Informe Consolidado de Solicitud de Aclaraciones, Rectificaciones y/o Ampliaciones Complementario al Estudio de Impacto Ambiental del Proyecto "ERNC Tarapacá"

Nombre del Titular : ERNC LOA Spa
Nombre del Representante Legal : Nicolás Alejandro Vicentela Iturrieta
Dirección : Cerro el plomo 5420, of 1304

El presente Informe Consolidado de Solicitud de Aclaraciones, Rectificaciones o Ampliaciones al Estudio de Impacto Ambiental del proyecto "ERNC Tarapacá", contiene las observaciones generadas en virtud de la revisión de la Adenda.

Figura 1. Precipitaciones mensuales.

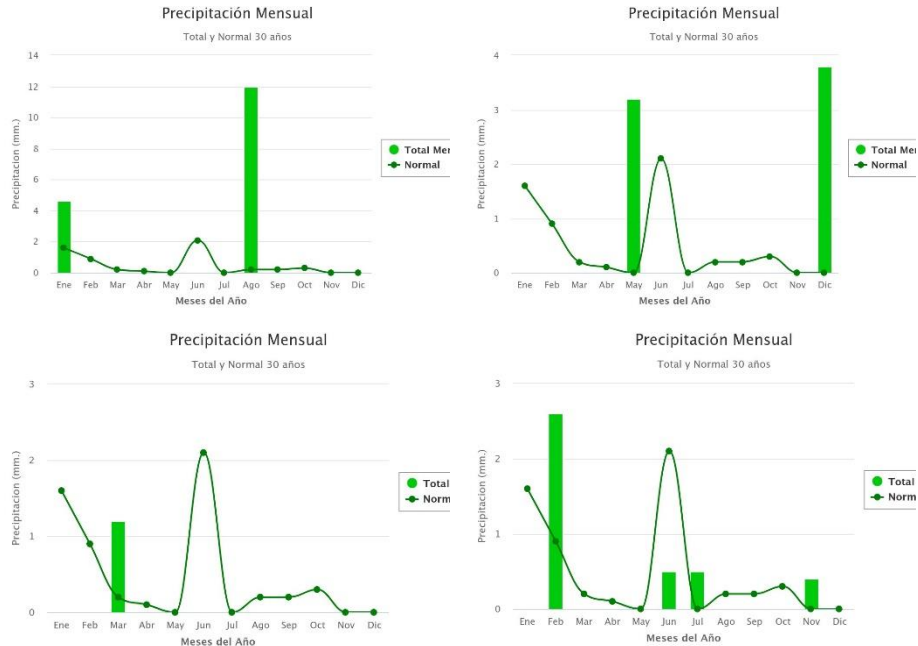
- Complementar la línea base de invertebrados de manera suficiente, adecuada y fundada, con una nueva campaña de terreno en la época más favorable y contrastada con la ya informada en la ADENDA, considerando que las precipitaciones se concentran los primeros meses del año y que en octubre no ha precipitado al menos desde el 2020.

Figura 2. Zonas de camparas de terreno, primavera 2023.

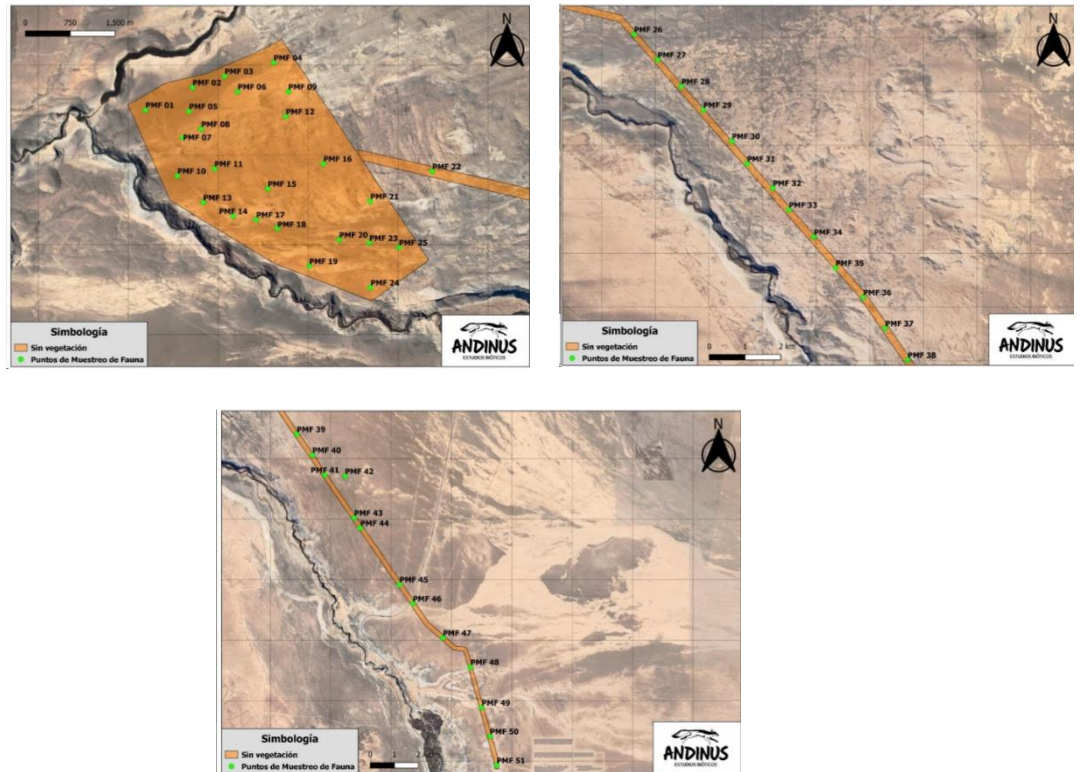
De igual forma, ésta debe ser representativa respecto a la distribución y número de estaciones de muestreo en toda el área de influencia y no sólo en los bordes, en particular áreas extensas y tramos sin data como entre los transectos 5 a 9 que están separados por 12.8 km, así como informar las especies potenciales, fenología y singularidades biológicas. Se sugiere considerar el criterio de distribución y número de estaciones de fauna vertebrada del Anexo 3.10 LdB de Fauna Silvestre Campaña Primavera 2023.

Figura 3-13. Representación gráfica de la ubicación de las aves sensibles registradas en el área de influencia

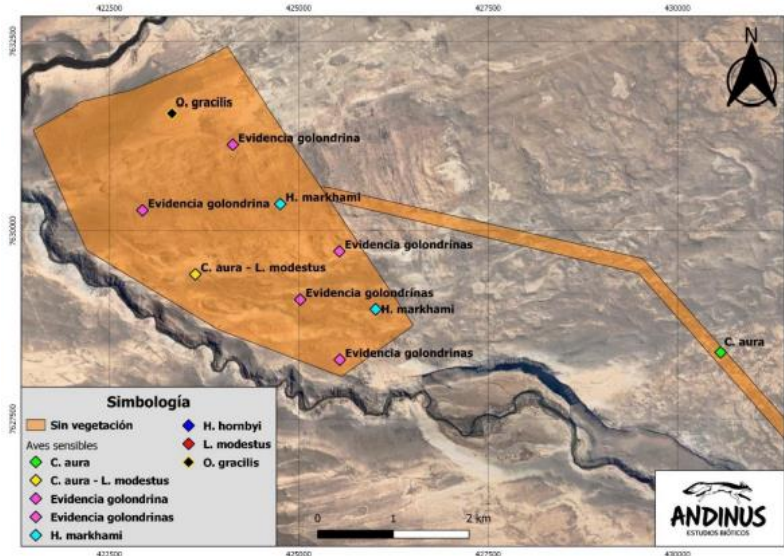
3.15.1. El titular señala la imposibilidad de delimitar los sectores de costra salina presentes en el AI e indica que “se encuentran presentes en diversos sectores del área de estudio”. Junto con lo anterior, en Figuras 3-13 y 3-14 contenidas en la misma respuesta, se observan registros de diferentes especies de golondrinas distribuidos en toda el área de influencia del proyecto, los que en conjunto con los registros declarados en el anexo 3.10 (Figura 12), permiten sostener que el proyecto se emplaza sobre un sitio de nidificación de las especies *H. markhami* y *H. hornbyi*. Por lo anterior, se reitera la solicitud de definir de manera detallada los ambientes de fauna vinculados a la nidificación de golondrinas de mar, especialmente tratándose de especies que se encuentran en categoría de conservación Vulnerable y En Peligro.
